重要!**プリウス（ZVW30系）に取り付け時の注意事項**

プリウス追加説明

平成23年11月 1日

トヨタ プリウス

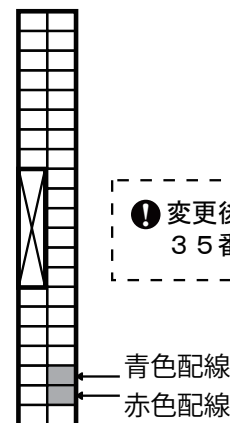
トヨタのプリウス（ZVW30系）は、概ね平成21年10月初旬からメーカー出荷された車両に対して、スマートエントリーシステム&スタートシステムが変更されています。

この変更は、車両の内部的な変更（ユニットの構成、配線の関係等）のため、車両の外観または使用方法等による変更の判別はできません。変更前の車両と変更後の車両では、取付ハーネス（専用ハーネスとイモビハーネスのセット）が異なります。

車両のスマートキーコンピュータASSYの36P白色カプラ（運転席右側にある、イモビハーネスの36P中継コネクタを割込接続するカプラ）で、以下の配線の有無を確認してください。

- ❗ 変更後の車両は、36Pカプラの34番に青色、35番に赤色の配線があります。

- PS1004取付ハーネスを使用してください。

- PS1005取付ハーネスを使用してください。

①変更前の車両…PS1004を使用**②変更後の車両…PS1005を使用**
